Addendum Addenda

| No./No 3 |

| Project Description / Description de projet Flight Recorder and Playback Center Renovation | | |
| Project No./No de projet U61 | Departmental Representative / représentant ministériel Benoit Huot | Date 7-Dec-2023 |

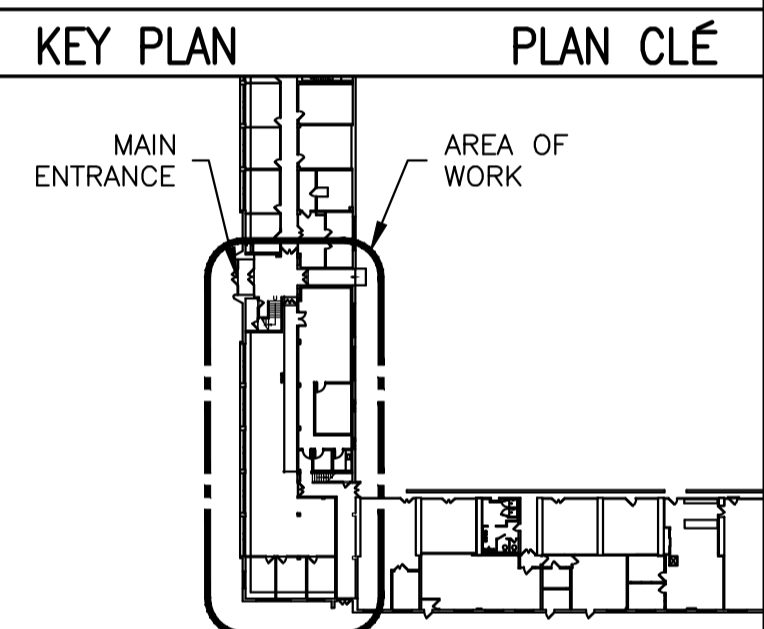
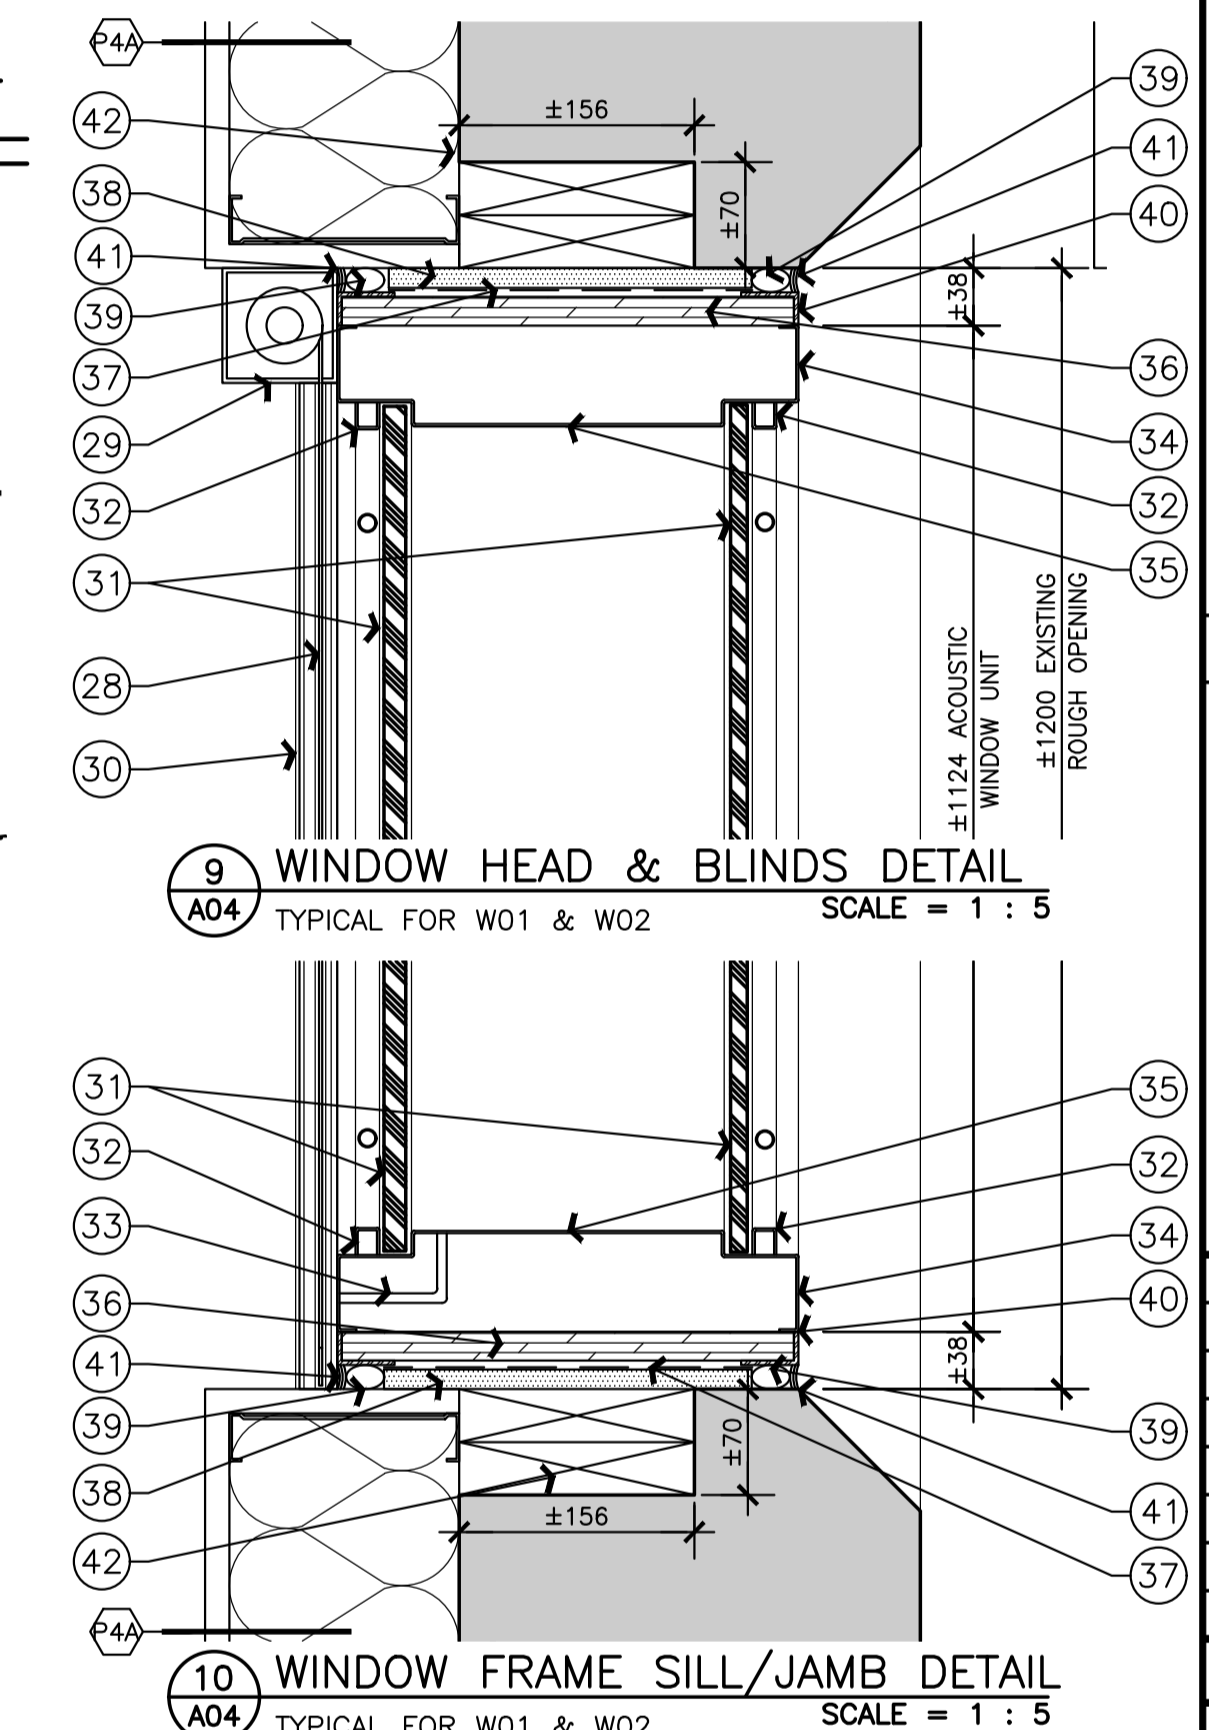
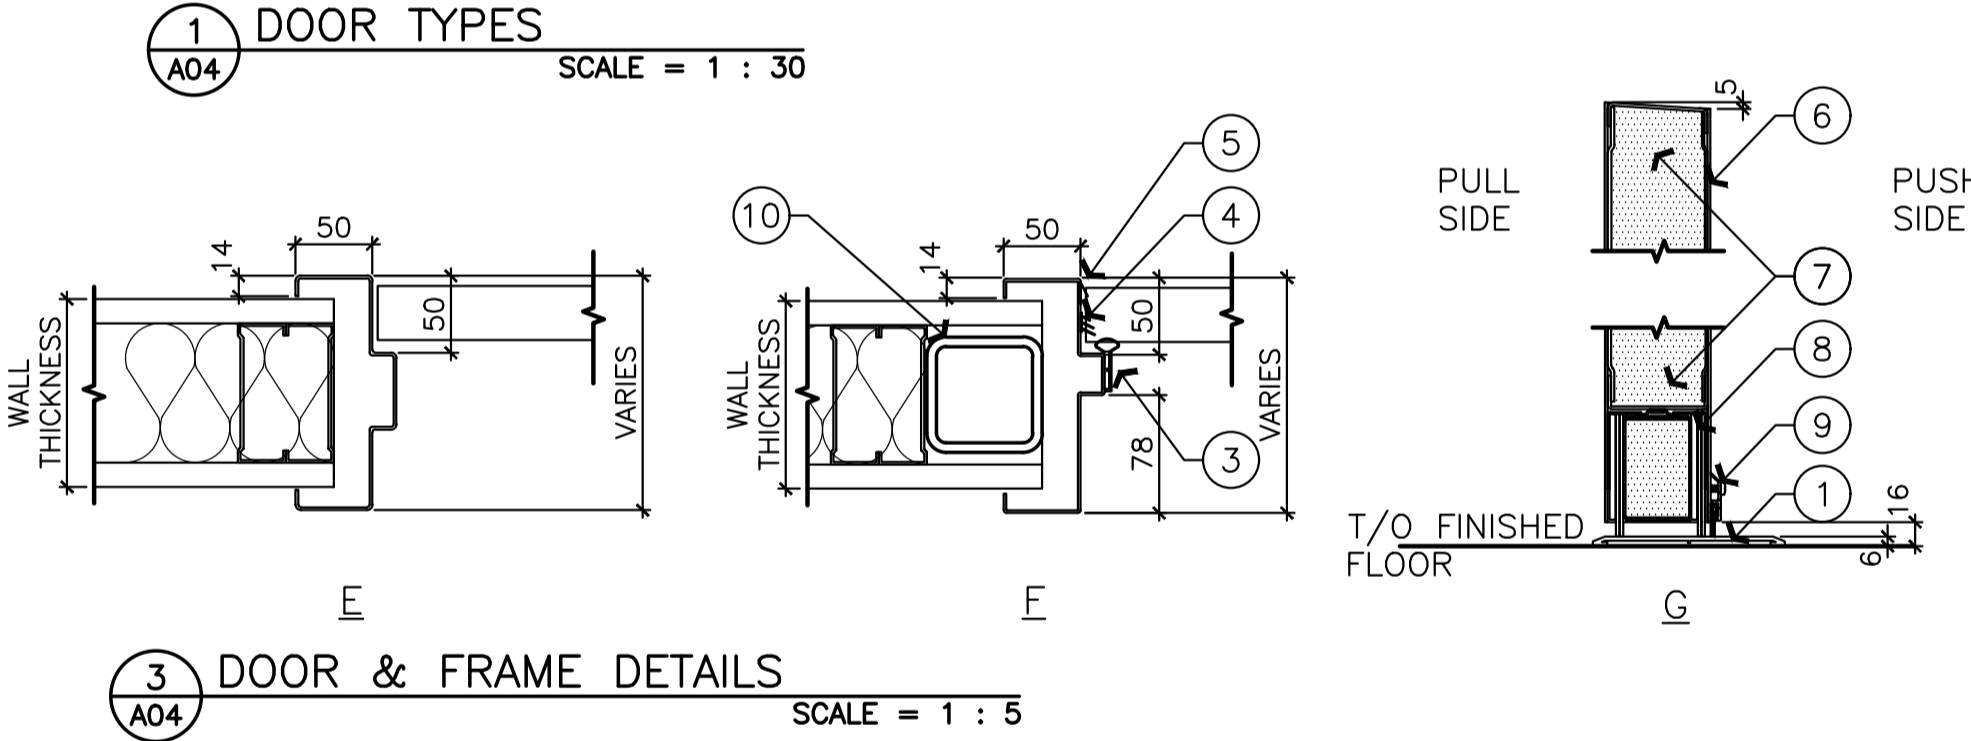
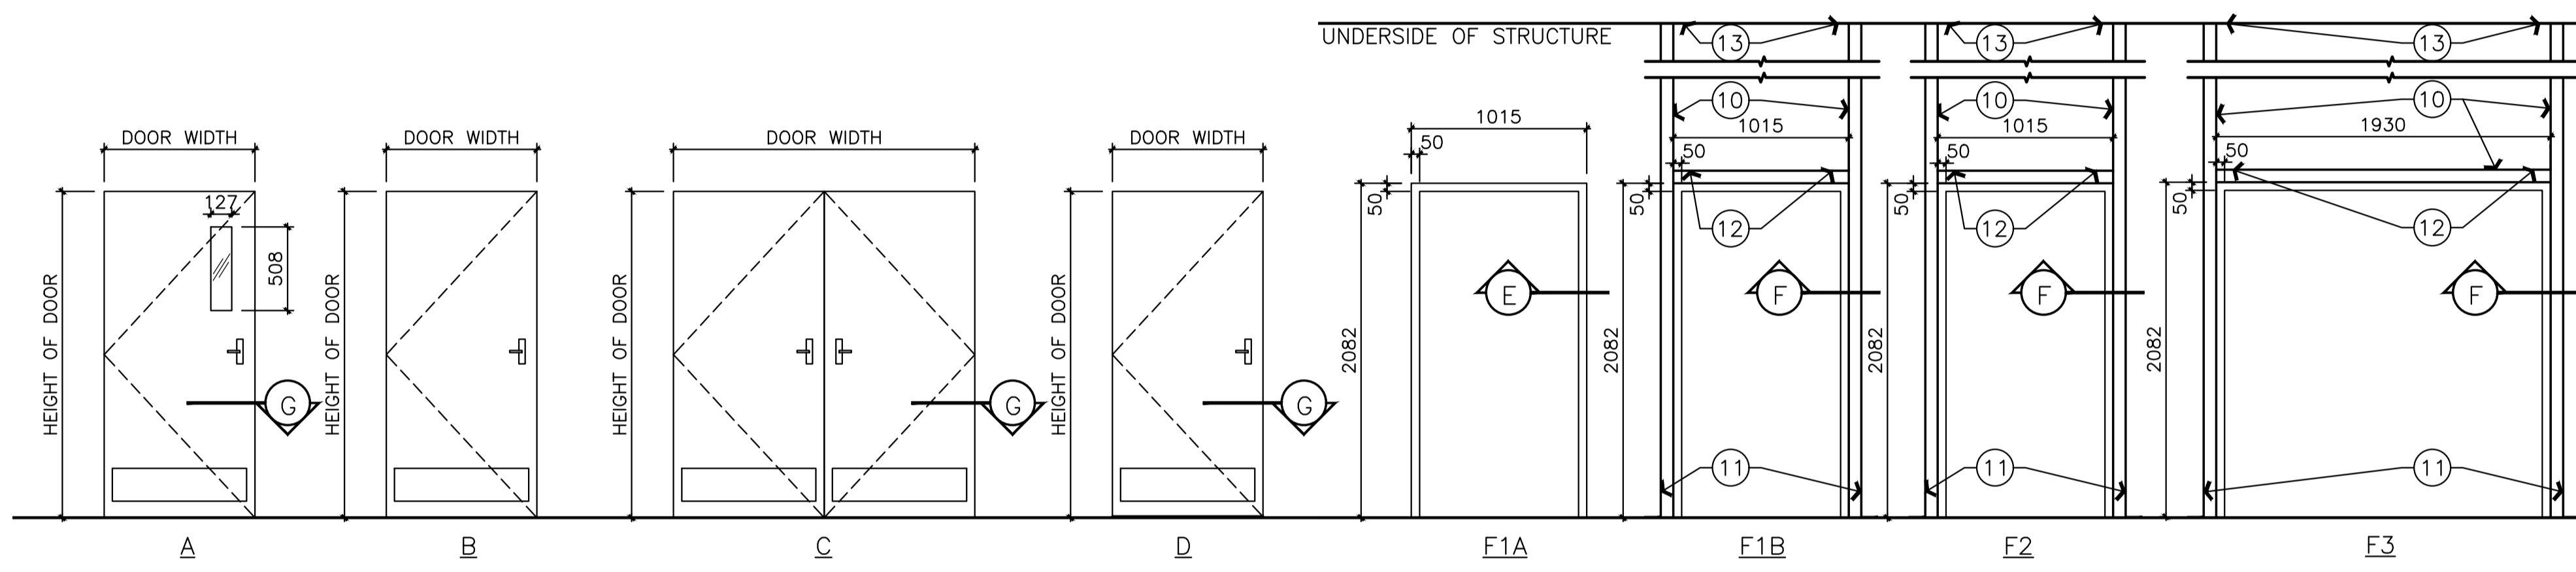
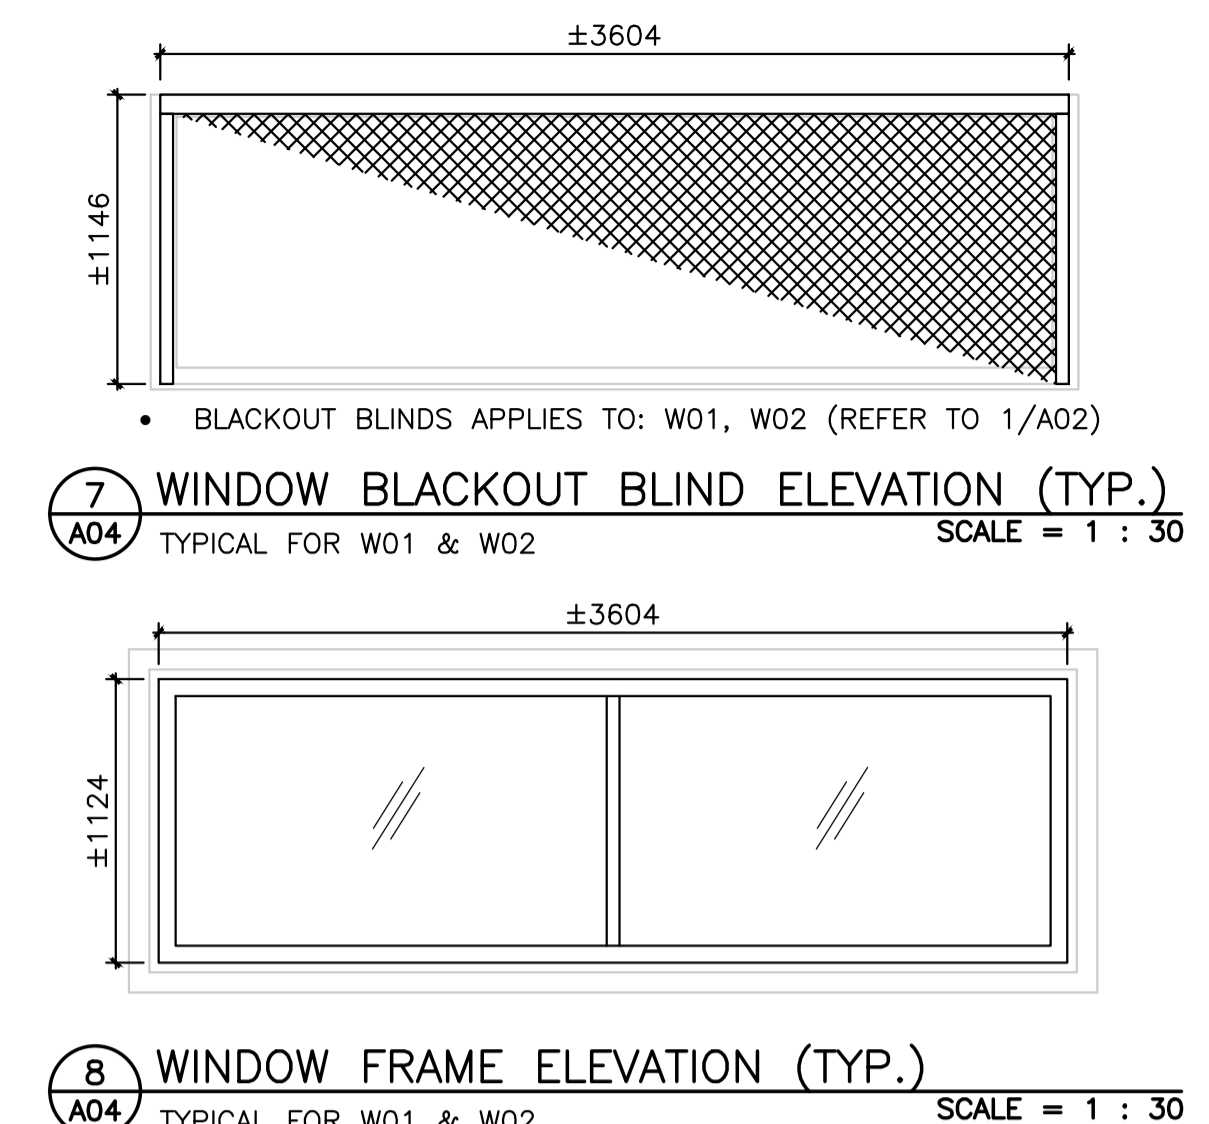
- 1** Please find attached drawings issued for addendum 3.
 - 1.1** Drawing 6018-A02 – Drawing 3/A02: Reference for section detail (7/ A05)
 - 1.2** Drawing 6018-A04 – Door and door frame schedule:

- a. Increase door height (all doors – D01, D02, D03, D04, D05) from 2032mm (80”) to 2135mm (84”).
 - b. Increase door width (all doors - D01, D02, D03, D04, D05) from 915mm (36”) to 965mm (38”)/ 1930mm for double door only.
